重要文化財東十八間櫓・北十八間櫓・五間櫓下石垣(17面)

【2021令和3年度 文化財修復検討委員会】

1. 石垣群C、Dにおける、石垣復旧措置(案)【審議】

2. H162石垣下のコンクリート補強の調査結果について【報告】

損傷図

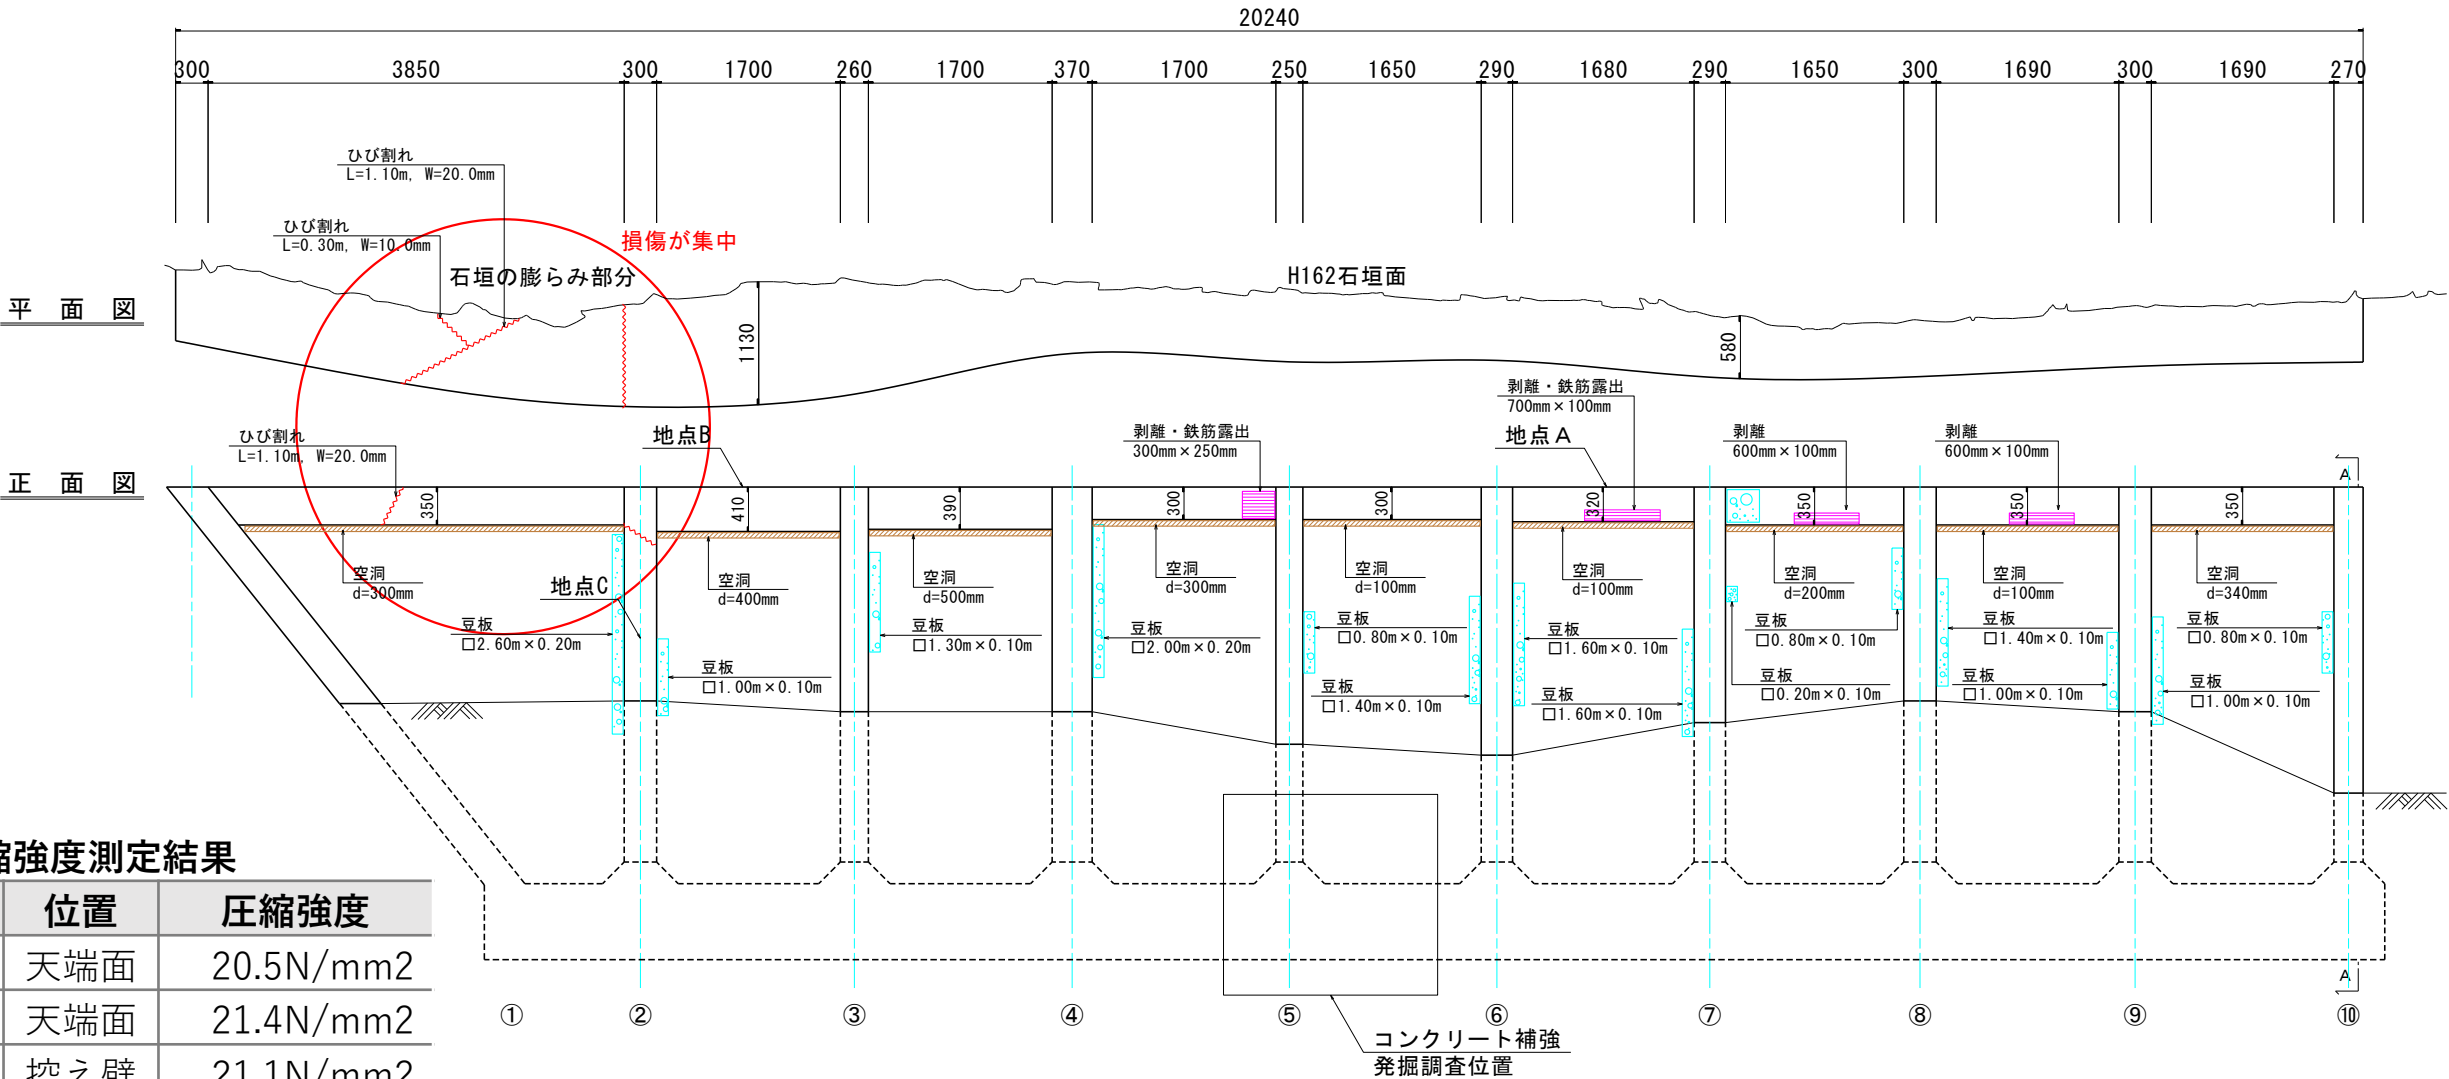
資料 2-2-9 の中でH162 の五間櫓下石垣裾の昭和 34 年のコンクリート補強の図面が入っていた。これは石垣を押える機能があったと思うが、特別史跡として違和感を感じる。今であつたら違った形で裾を押えることを考えるのではないか。コンクリートが一部断裂しており、元々の設計値の役割を今後も果たしていけるかが心配。また、石垣を修理していく中で熊本城の特別史跡としての歴史的景観をどのように高めるか。石垣修理の方針と共に近代以降の補強施設を現状のままでいくのか、歴史的景観に配慮した形で改善がはかれるのか。検討して委員会に提案して欲しい。

コンクリート補強の機能	石垣に変状、かみ合いの不良、間詰め石の抜けなど異常があり危険なため、変状部を押さえる目的で昭和34年に設置されたとみられる。
損傷状況	ひび割れ（5カ所）・剥離（4カ所）・鉄筋露出（2カ所）・豆板（14カ所）が確認された。
地震の影響	石垣変状箇所付近のコンクリートのひび割れ（幅14mm）が発生している。

評価	コンクリート自体の強度はそれほど低くはないが、損傷図赤丸の膨らみ部分については膨らみが大きいこと・コンクリート厚が大きくなっていること・ひび割れが集中していることから石垣からの荷重が大きいと想定される。 今回の熊本地震で石垣からの荷重が大きく加わり損傷が発生しているため、放置した場合、損傷がさらに進行することが想定される。 また、コンクリート補強を外すと石垣が不安定化する恐れがあるため、コンクリート補強を外さない手法での検討が必要である。
対策の方針	評価の結果から、損傷箇所の修繕及び進行防止を目的として対策を検討する。
